Váš dopis zn.: elektronické podání  
Ze dne: 29.09.2023  
Naše zna ka: RSMSV/20230929-003/ES

**Vyjád ení k existenci sítí a za ízení na sítích**  
provozovaných spole ností  
**Veolia Energie R, a.s.**

Název akce:	Výstavba parkovací plochy na ul. Na Kopci v Karviné-Mizerov	
Lokaliza ní údaje:	Okres:	Karviná
	Obec:	Karviná
	Název k.ú.:	Karviná-m sto
Zájmové území:	Vymezeno v situaci uvedené v p íloze	
Kontaktní osoba:	David Gavenda	
Kontaktní údaje: tel., e-mail	606159264, david.gavenda@proinksro.cz	
Platnost vyjád ení:	1 rok ode dne vyhotovení 29.09.2023

Příloha .1

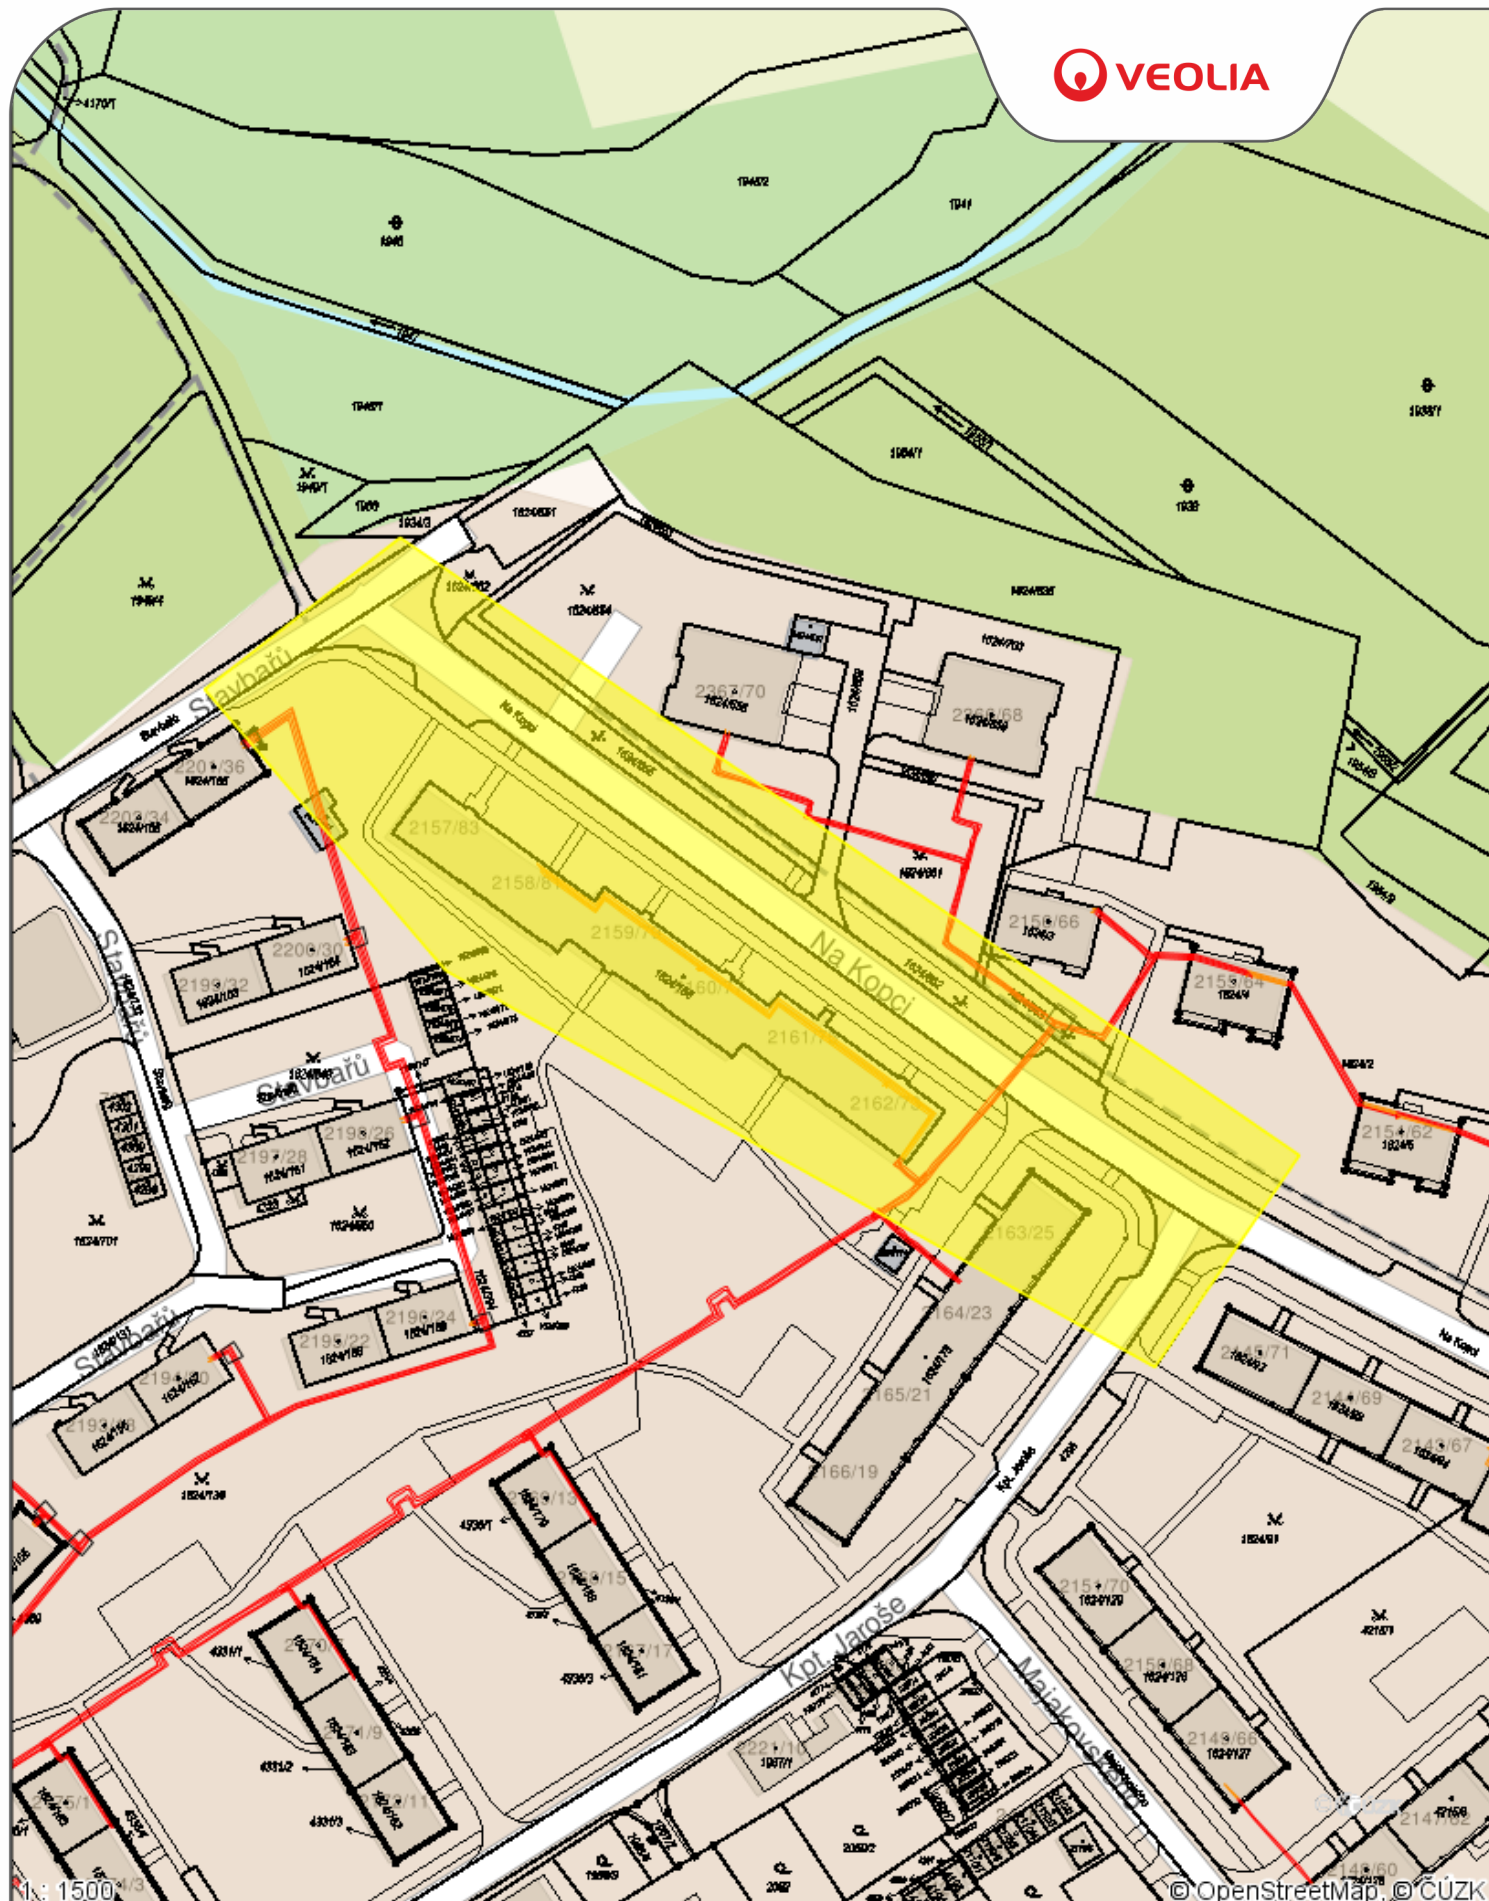
Ve Vámi vyzna eném zájmovém území

**dojde k dot ení**

**Nadzemní a podzemní vedení tepelných sítí**

**- V p ípad , že budou p i realizaci v ochranném pásmu uvedených vedení (mimo komunikace) používány stavební stroje je nutné tyto vedení zajistit proti jejich poškození, zejména p i pojezdu t žší techniky.**

- Skladbu nových komunikací, chodníků a parkovišť požadujeme řešit v ochranném pásmu tepelného zařízení v rozebíratelném provedení (např. zámková dlažba).

- Zemní práce do vzdálenosti 2,5 m na každou stranu od svislé roviny vedené po obou stranách teplotního zařízení budou prováděny ručně se zvýšenou opatrností, tedy bez použití mechanizačních prostředků.

- Neprodleně ohlásit každé poškození teplotního zařízení na Zákaznickou linku tel. č. 800 800 860.
- Při souběhu nebo křížení požadujeme respektovat zákonné ochranné pásmo tepelného zařízení, tzn. zajistit odstup min. 2,5 m od jeho vnější hrany. Křížení pak požadujeme vést kolmo, mimo tělesa tepelných kompenzátorů, šachtic a nahlížecích otvorů s tím, že nové nebo překládané vedení je nutné uložit do chráněné ochrany proti mechanickému poškození a vyšší teplotě, která v případě havárie a úniku topného média, může dosáhnout u horkovodu teploty 160°C a u parovodu 185°C. Délka chráněny musí při křížení přesahovat o minimálně 1 m před dorysný okraj tepelného vedení na obě strany. Při souběhu doporučujeme použít chráněnou ve vzdálenosti 0,5 až 1 metru od okraje tepelného vedení. a to s přesahem 1 m na každou stranu od vnější hrany našeho tepelného kanálu, resp. předizolovaného potrubí. Pro plynové potrubí požadujeme splnit povinná opatření dle platné legislativy pro umístění plynového vedení v blízkosti podzemních polouzavřených dutých prostor. Při pracích v ochranném pásmu požadujeme dodržení SN 73 6006 - Výstražné fólie k identifikaci podzemních vedení technického vybavení.

U podmínky dodržení SN 736005 upozorujeme na skutečnost, že tepelné vedení v podkladech Veolie není zaměřeno, ale pouze zakresleno. Přesnou polohu lze určit pouze sondážními výkopy s jejich následným zaměřením.
